**VERSLAG VAN EEN GELIJKVORMIGHEIDSONDERZOEK VOOR INGEBRUIKNAME EN/OF CONTROLEBEZOEK  
VAN EEN ELEKTRISCHE INSTALLATIE OP LAAGSPANNING EN ZEER LAGE SPANNING****Algemene gegevens**

Plaats van het onderzoek:	Drakenhoflaan 166-168 App1L , 2100 DEURNE (ANTWERPEN)				
Eigendom van:	/				
Opdrachtgever:	De Haan & Geenen Vastgoed bvba Tom Geenen Vastgoed, Drakenhoflaan 19, 2100 DEURNE (ANTWERPEN)				
Type lokalen:	Appartement	DNB:	Eandis	Tarief:	Dag
EAN-code installatie:	541 44	Nr. teller:	5742155	Index:	25327 kWh
Installateur:	/				
BTW-nr.:	/	Of ID-kaartnr:	/	Uitgereikt te:	/ op /
Agent-bezoeker:	Mzechabuk Noselidze				Datum onderzoek: 20/12/2018

Overeenkomstig de voorschriften van het Algemeen Reglement op de Elektrische Installaties (A.R.E.I.) - Interne procedure QPRO/ELE/001	
Type keuring:	Art. 276bis Verkoop van een wooneenheid
Bijkomende info:	/
Herkeuring op:	/
Bescherming tegen elektrische schokken bij onrechtstreekse aanraking: Art. 86 Huishoudelijke lokalen of plaatsen (net TT - voeding van de elektrische installatie via elektrische teller)

Extra inbreuken en/of bijkomende uitleg:

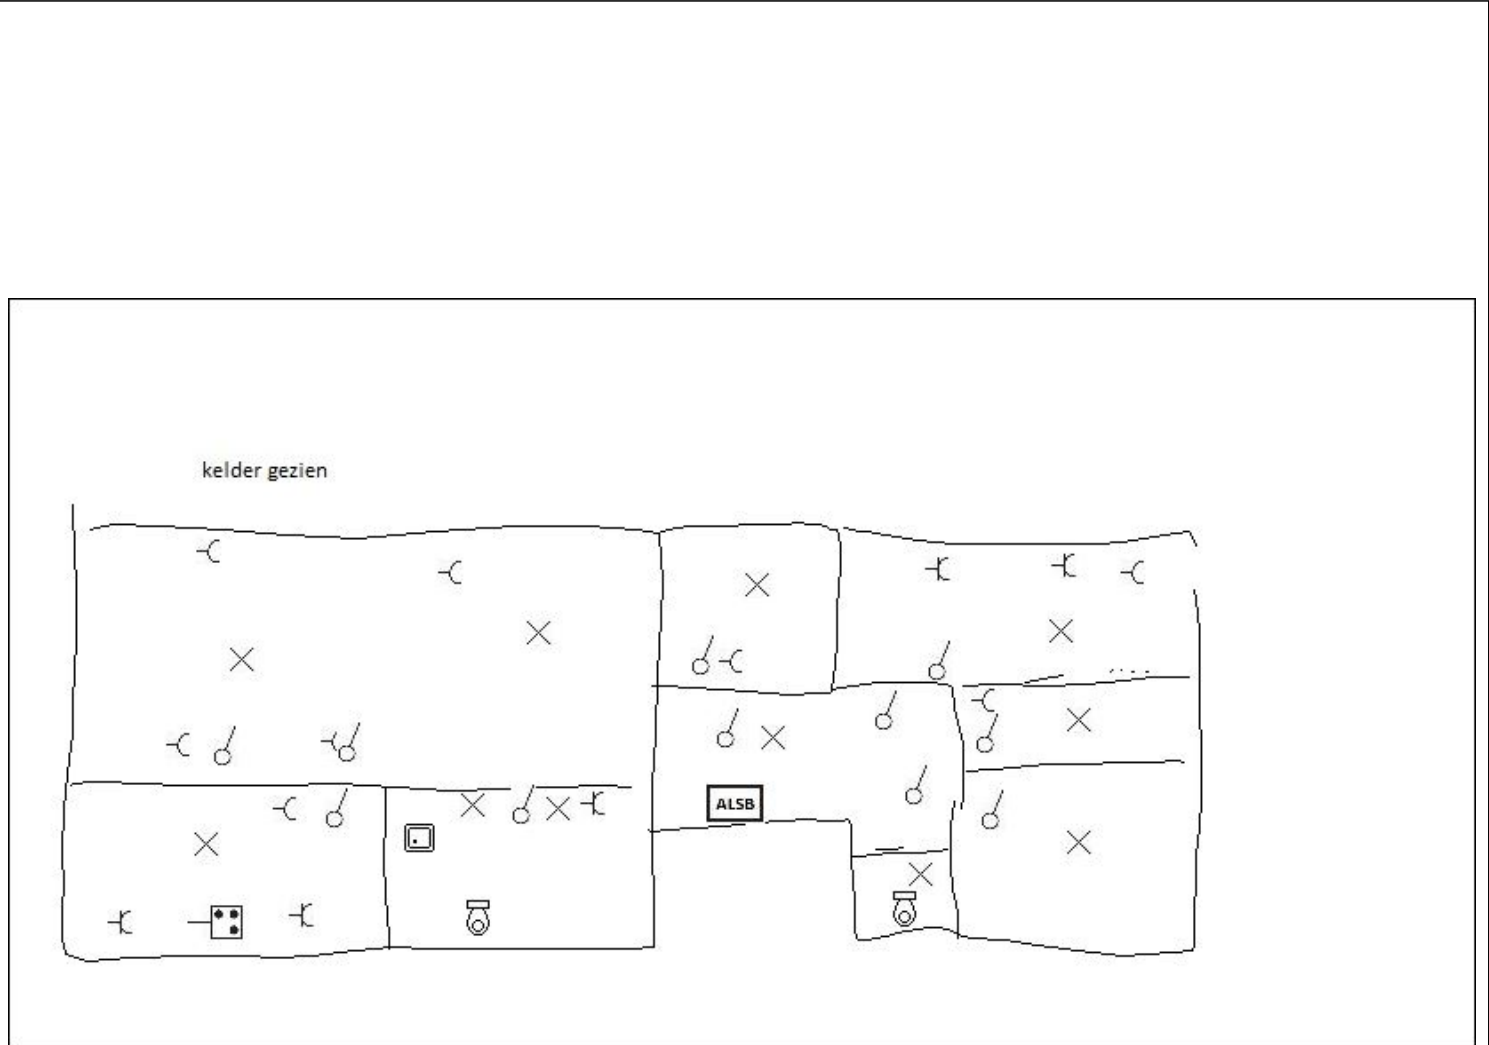
- 7.05 8.09 DAMPKAP
- 8.04 VERLICHT KEUKENMEUBEL
- 2.04 3.12 STOPCONT SLKAMERMEUBEL
